aanbieding beslissing aanvraag omgevingsvergunning voor Parkweg 9

Wij hebben een beslissing genomen op de aanvraag omgevingsvergunning voor het bouwen van 11 appartementen met een ondergrondse stallingsgarage ter plaatse van de te slopen woning Parkweg 9. De beschikking is bijgevoegd.

Van Stolkpark, aanwijzing 1^e en 2^e orde straten, geregistreerde monumenten. In cirkel: Parkweg 9 Villa Augustina temidden van geregistreerde monumenten.

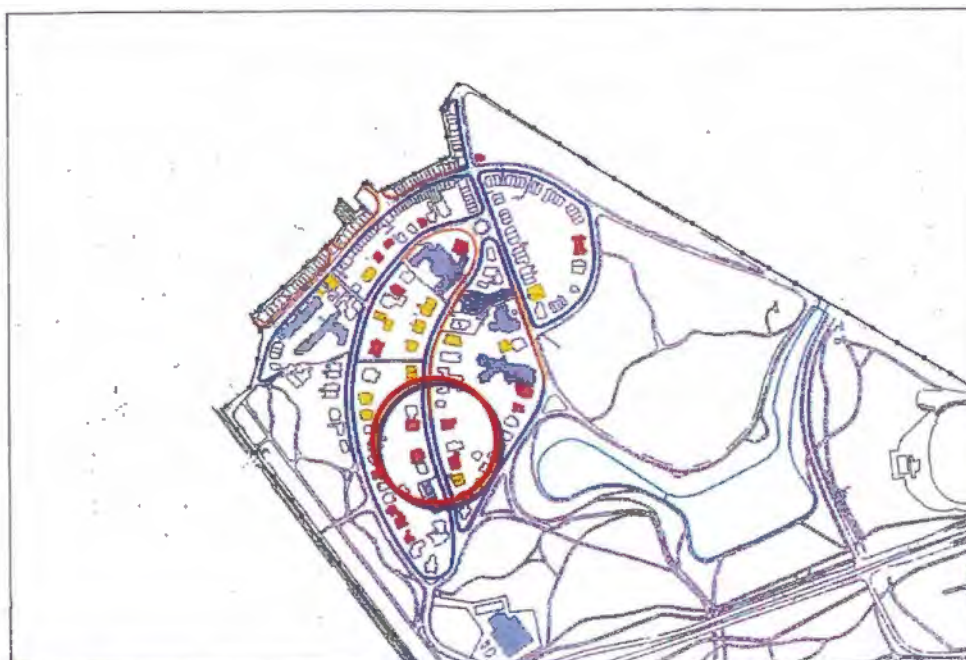
Uit: Cultuur-historische orde-kaarten van de beschermde Haagse stadsgezichten mei 2003

- ad 27. Bijlage 6 bij de beheersverordening is geen ordekaart maar een waarderingskaart. De Parkweg is daarin dan ook niet aangegeven als 'eerste ordestraat', maar als straat met 'belangrijke bebouwing door hoge ensemblewaarde'. Zoals ook in voorgaande punten is aangegeven is de stratenordening waarvan sprake was in de oude welstandsnota geen geldend toetsingskader meer. Het bouwplan is getoetst aan de redelijke eisen van welstand en aan de nu geldende welstandsnota, waarbij opgemerkt dient te worden dat verschillen tussen de huidige bebouwing en de voorgestelde bebouwing wel degelijk bij de beoordeling betrokken mogen worden, niettegenstaande het feit dat het voorgestelde bouwplan óók op zichzelf beschouwd en in verband met de omgeving in overeenstemming met de redelijke eisen van welstand moet zijn. Uit de uitvoerig onderbouwde welstandsadviezen blijkt dat daaraan voldaan is;

Dik omlijnd: footprint bouwplan. We hebben hier op schaal in rood de bestaande en rechtens de aanwijzing 1e orde beschermde maat van de bestaande villa Parkweg 9 ingetekend. Illustratie uit Ruimtelijke Onderbouwing Buro SRO.

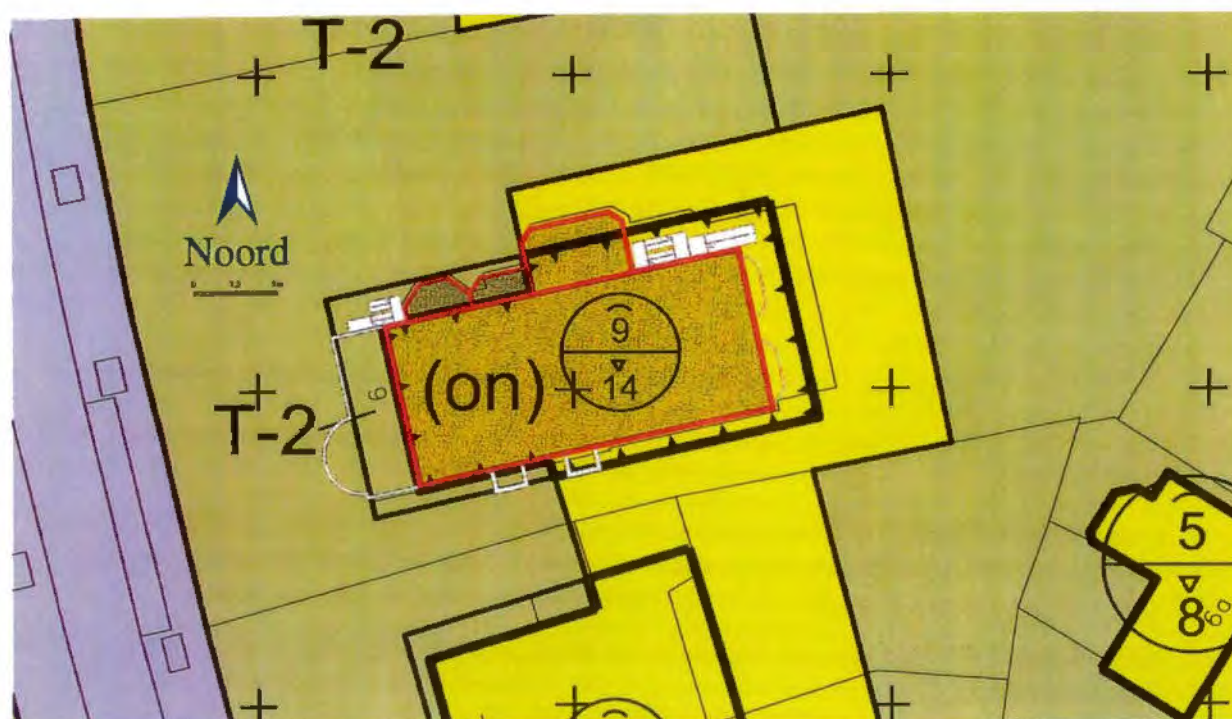
In de situatietekening van de architect van 19 maart 2021 hebben we op schaal de massa ingetekend van de bestaande villa Parkweg 9 met een dikke rode lijn. Met een blauwe contour is het voorliggende bouwplan ingetekend. Overduidelijk is hoe de bouwmassa in dit bouwplan wordt vergroot terwijl het hier een straat van de eerste orde betreft, waardoor zo'n vergroving onaanvaardbaar is. De doorzichten tussen de villa's naar de tuinen worden dichtgezet. Illustratie architect.

*Verbeelding Beheersverordening met goot- en bouwhoogten ten opzichte van de bestaande, maatgevende bebouwing
Parkweg 9.*

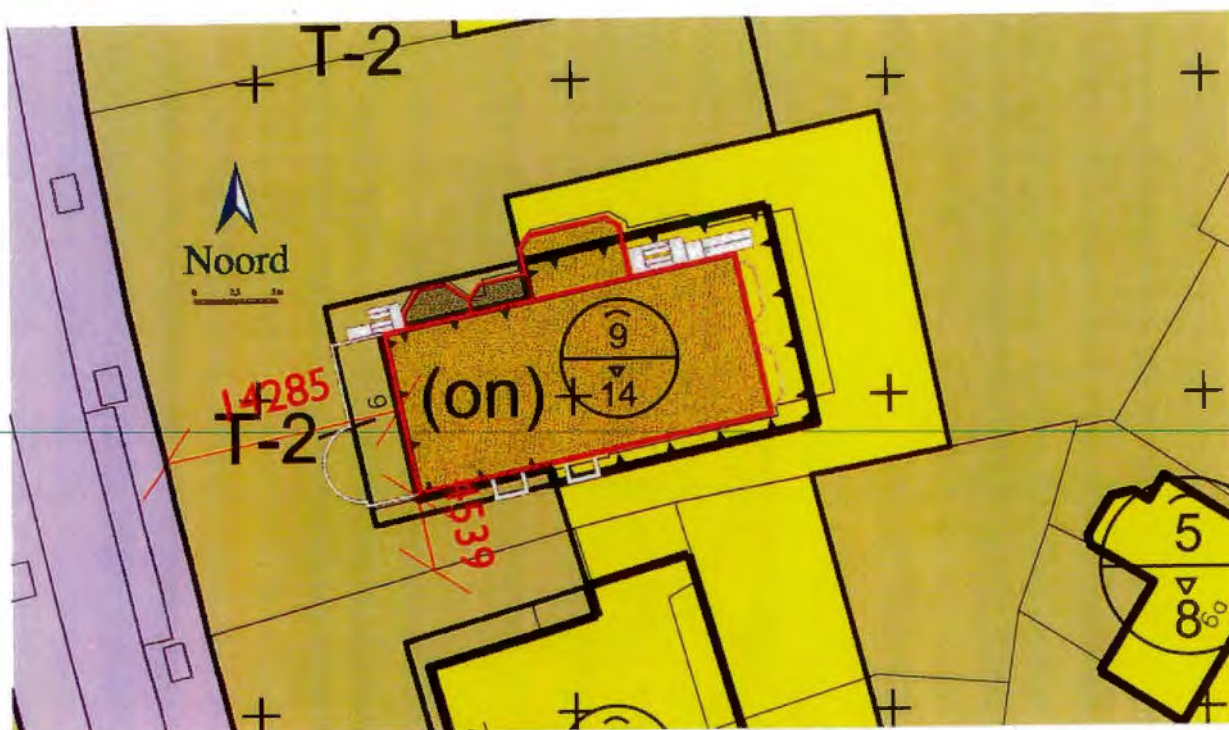
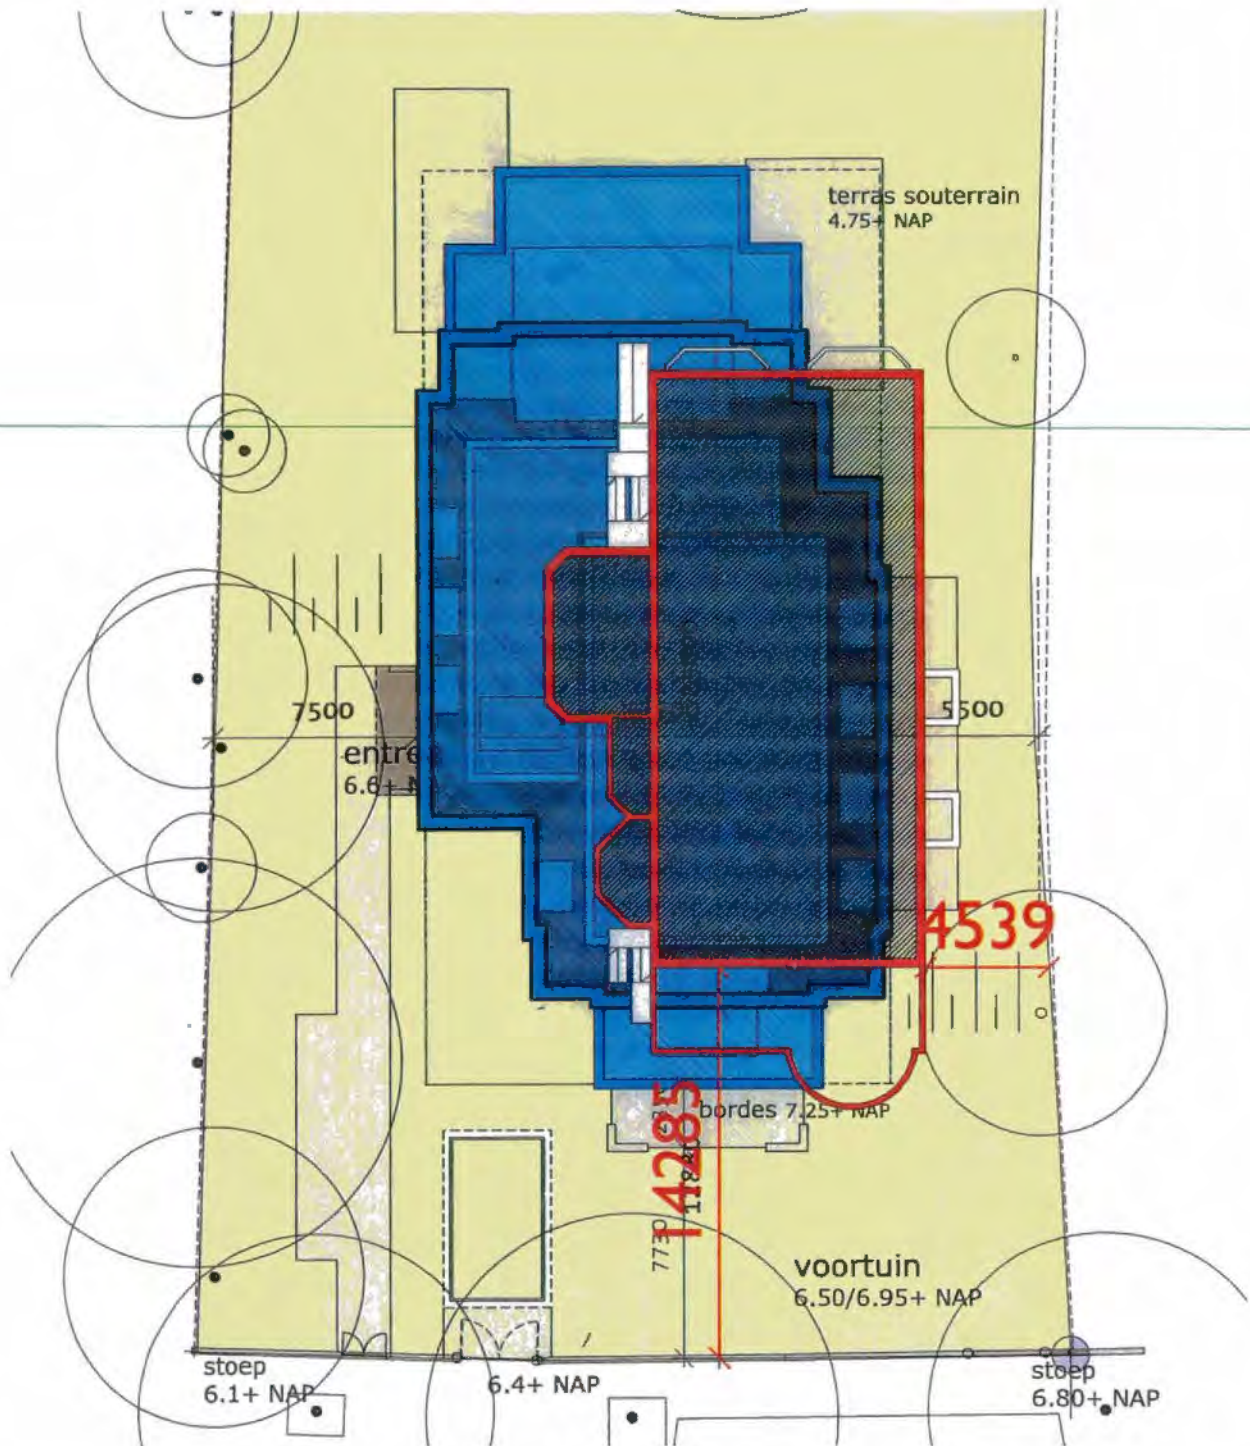
De grootste breedte en dieptemaat van het bestaande gebouw Parkweg 9 bedraagt na de uitbreidingen eind jaren '90 ongeveer 13,8 bij 21,2 meter.

De grootste breedte en dieptemaat van voorliggend bouwplan voor diezelfde etage is 17,2 bij 28,1 meter.

De maat van het bouwvlak in de Beheersverordening is bij opmeting 10,0 x 27,0 meter met een verbreding tot 13,5 meter halverwege de dieptemaat.

Nergens wordt beargumenteerd waarom een *nog grotere breedte en dieptemaat een versterking van de landschappelijke, stedenbouwkundige en architectonische kwaliteiten* zou betekenen.

Saillant is nog dat de maatvoering van bestemmingsvlak en bouwvlak uit de Beheersverordening onjuist zijn weergegeven in de Ruimtelijke Onderbouwing van Buro SRO waardoor een onjuiste indruk ontstaat met betrekking tot de overschrijdingen.

De conclusie is dat het gebouw groter en hoger is dan toegestaan in de Beheersverordening. De aanwijzing tot 1e orde straat staat immers niet toe het bouwvlak uit te leggen als een bouwrecht dat zonder meer geconsumeerd kan worden nu dat bouwrecht in de regels aan nauwgezette beperkingen is gebonden. Laat staan dat dit nog verder opgerekt kan worden.

Bouwplan en bestaande villa Parkweg 9, ingetekend op schaal in de tekening van de architect.

- ad 7. Het klopt dat er sprake is van een overschrijding van de in de beheersverordening toegestane bouwhoogte. Op de bouwtekeningen wordt een kleine overschrijding reeds aangegeven, en omdat het maaiveld aan de achterzijde van het bouwplan wordt verlaagd is de overschrijding ook groter dan op de tekeningen is aangegeven. Deze overschrijding van de toegestane bouwhoogte is in de beoordeling van het bouwplan meegenomen en akkoord bevonden. Het handelen in strijd met deze regel maakt dan ook onderdeel uit van de omgevingsvergunning;

- ad 37. In de toetsing wordt aangegeven dat de hoogte van het voorgestelde plan 13% hoger is dan wat er op grond van de regels van de beheersverordening toegestaan is. Dat geeft aan dat tijdens de toetsing de bouwregels het uitgangspunt hebben gevormd en niet de afwijkingsregels. De binnenplanse afwijkingsregels worden in de toetsing voor de volledigheid wel genoemd, maar zonder dat deze een wezenlijk onderdeel van de afweging uitmaken;

Gestapelde balkonconstructie bouwplan: links de artist impression met een volledig andere detaillering ondersteunende kolommen en balkonplaat dan aangegeven in de details rechts (tekeningen Wilmink Architecten).

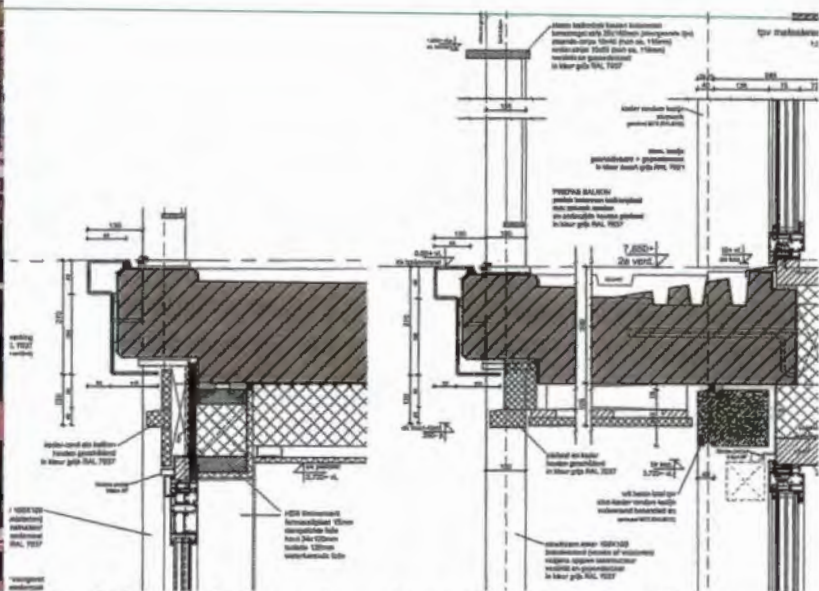
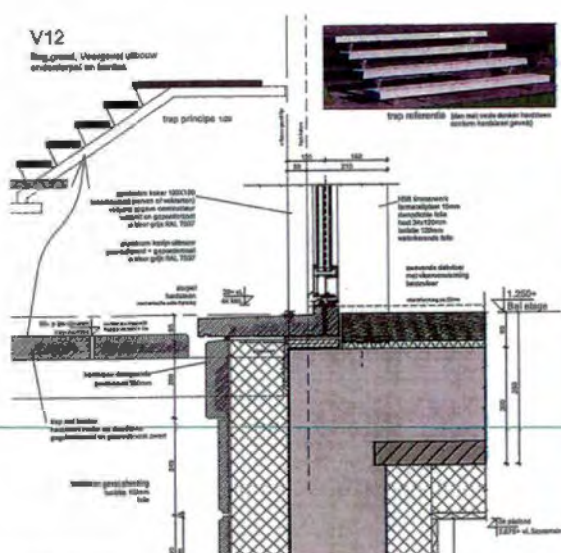
De Commissie heeft terecht veel kritiek geuit op de gestapelde buitenruimtes die een elegant visitekaartje van het gebouw moeten zijn en de overgang van tuin naar interieur vormen. In de perspectieven lijkt het of de kolommen de balkonplaat dragen –een parallel met de traditionele 19^e

eeuwse en vroeg 20^e eeuwse architectuur in het Van Stolkpark. In de detaillering echter waar de commissie zo op hamerde, lopen de kolommen door tot onder een aluminiumrand en *steken ze juist voorbij* aan de balkonrand.

Terzijde zij opgemerkt dat de onderdelen van de toegepaste constructies in kleur, glans en veroudering grote verschillen zullen laten zien: een balkonplaat van prefab beton afgesteund op ongeprofileerde stalen kokers afgebiest met een combinatie van aluminium zetwerk en hout. Dat geeft grote verschillen in kleur en veroudering.

Gestapelde balkonconstructies: links voorliggend bouwplan (Wilmink Architecten), rechts appartementengebouw Duinweg (Hoogenberk architect). Los van "stijl" gaat het in beschermd stadsgezicht om in hoeverre het plan zich naadloos voegt in de omgeving: het gaat juist over samengang in stijl en materiaal.

De natuursteen gevelbekleding zijn strips op buiten-isolatie geplakt die ongetwijfeld op de hoeken in verstek worden gezaagd alsof het houten plinten zijn. Dat is niet alleen armoedig 'fake' materiaalgebruik, het is kan evenmin zich meten met de robuuste hardstenen of gepleisterde *rustica* blokken die de sokkel van sommige huizen in het Van Stolkpark kenmerken.

Bordestrap en natuurstenen plint van het bouwplan: een simpele open trap zonder balustrade of siervazen. Dunne natuursteenstroken geplakt op isolatiemateriaal (tekeningen Wilmink Architecten). Rechts een voorbeeld aan de Van Stolkweg van de detaillering van veranda en gepleisterde blokken en lisenen.
